GMINA CHEŁMŻA
ul. Wodna 2
87-140 Chelmża
OSO.271.6.2023

**Odpowiedzi na zapytania wykonawców dotyczące treści specyfikacji warunków zamówienia
oraz zmiana SWZ**

w postępowaniu o udzielenie zamówienia publicznego na wykonanie zadania pn.:
**Budowa remizy OSP w Zelgnie – roboty wykończeniowe piwnic, sali konferencyjnej,
zaplacza kuchennego i węzła sanitarnego**

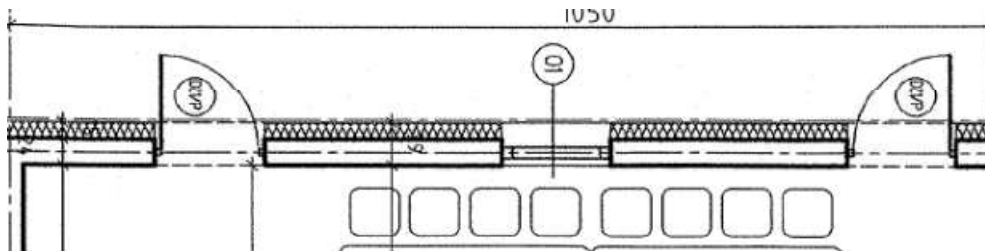
„W głównej Sali wielofunkcyjnej zaprojektowane są w otworach okiennych luksfery. Czy należy je wycenić, czy są one już zamontowane? Jeżeli trzeba je zamontować, to proszę o wskazanie na jaką wysokość i czy są jakieś wymogi co do ich budowy.”

W głównej Sali wielofunkcyjnej luksfery są już zamontowane i nie stanowią przedmiotu zamówienia w związku z czym nie należy ich wyceniać.

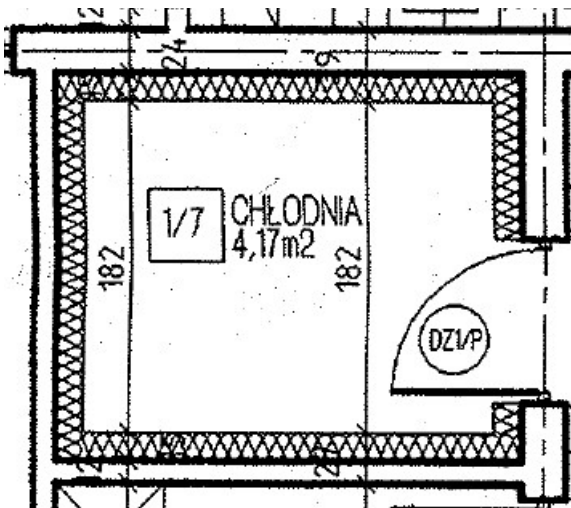
„W udostępnionym przedmiarze pomocnicznym w dziale DACH poz. 17 mamy montaż świetlika dachowego w ilości 6 szt. W projekcie są tylko 2 sztuki, czy to jest błąd czy gdzieś jeszcze są poza pomieszczeniem Sali wielofunkcyjnej? Dodatkowo, jest nieścisłość gdyż na początku jest, że mają być nieotwierane a na końcu jest coś o sterowaniu elektrycznym.”

W projekcie budowlanym jest błąd. Do wyceny należy przyjąć montaż świetlika dachowego w ilości 6 szt. Świetliki nie otwierane.
